Autorité environnementale

Avis délibéré de l'Autorité environnementale sur la déviation de Sansac-de-Marmiesse (RN 122) et son raccordement au contournement sud d'Aurillac (15) - Actualisation de l'avis Ae n°2012-21

n°Ae : 2017-14

Figure 1 : Plan synoptique (source : demande d'autorisation unique, janvier 2017)

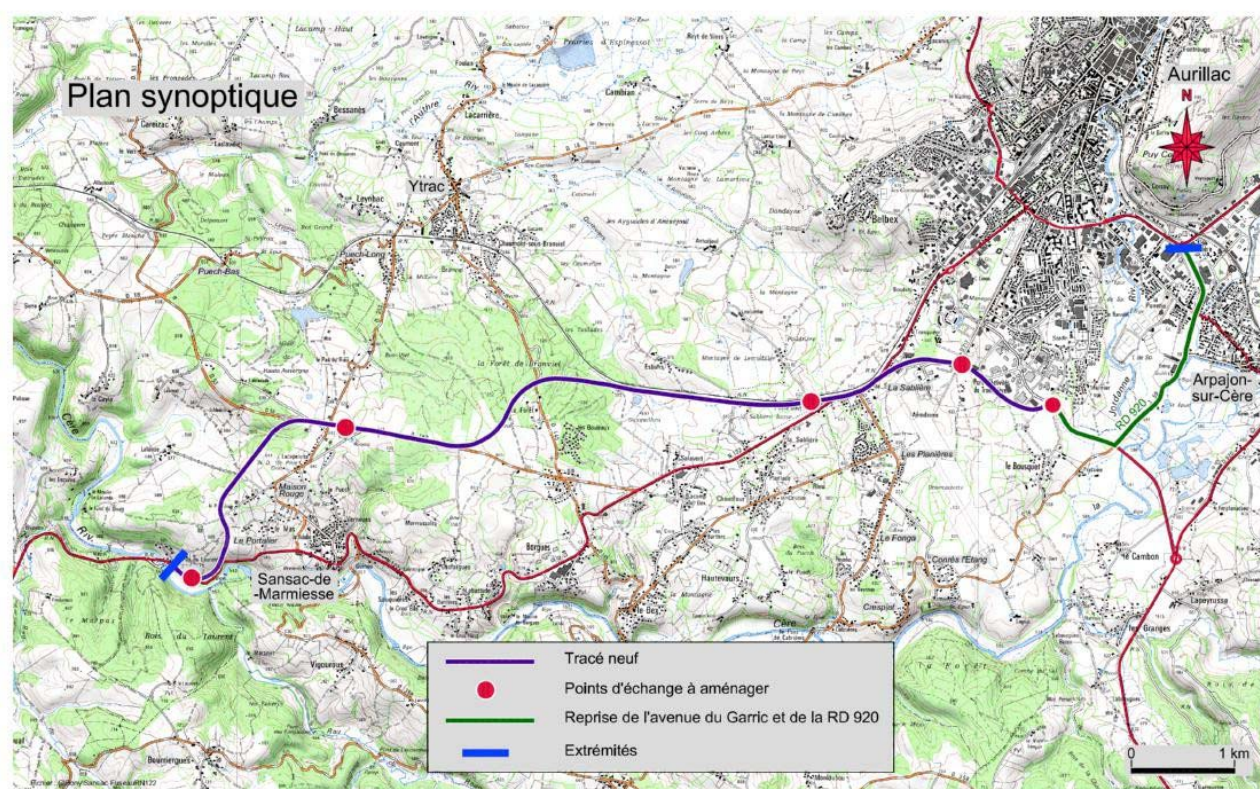
- la présentation même des aménagements projetés est difficilement accessible, la grande majorité des cartes présentant le projet étant très générales (voir figure 1), ne décrivant en particulier pas les différents rétablissements routiers ou les ouvrages prévus. Les seuls plans réellement détaillés du projet, qui présentent ces éléments, figurent de la page 102 à 108 du document d'incidences dans un paragraphe intitulé « *emplacement des aménagements hydrauliques* ».

L'Ae recommande au maître d'ouvrage, après qu'il ait actualisé l'étude d'impact, d'améliorer la lisibilité du dossier et la cohérence entre les différentes pièces, notamment en présentant dès le début des documents un plan détaillé du projet, et en veillant à la cohérence entre les informations contenues dans les pièces A et B.
